**Avis délibéré de la Mission régionale
d'autorité environnementale de Bretagne sur
le projet du parc éolien Plestan II,
commune de Plestan (22)**

n°MRAe 2016-004670

Synthèse de l'avis

Extrait du visualiseur de Géobretagne (projet en rouge, parc de Plestan I en vert, et parc de Plestatn-Plédéliac en jaune)

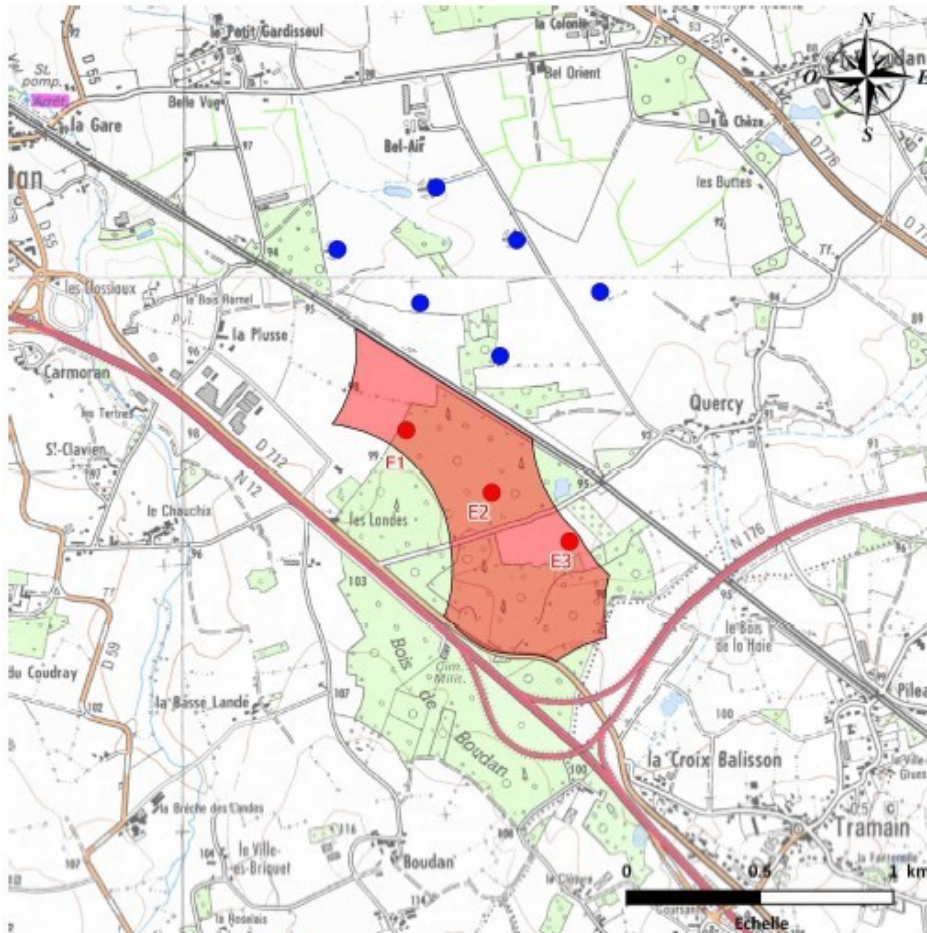
Le projet est proche d'une route nationale sans que le dossier se réfère à l'avis du gestionnaire (Direction Interdépartementale des Routes Ouest).

L'Ae recommande de consulter le service gestionnaire de la Route Nationale 12 afin de compléter l'étude de dangers du projet.
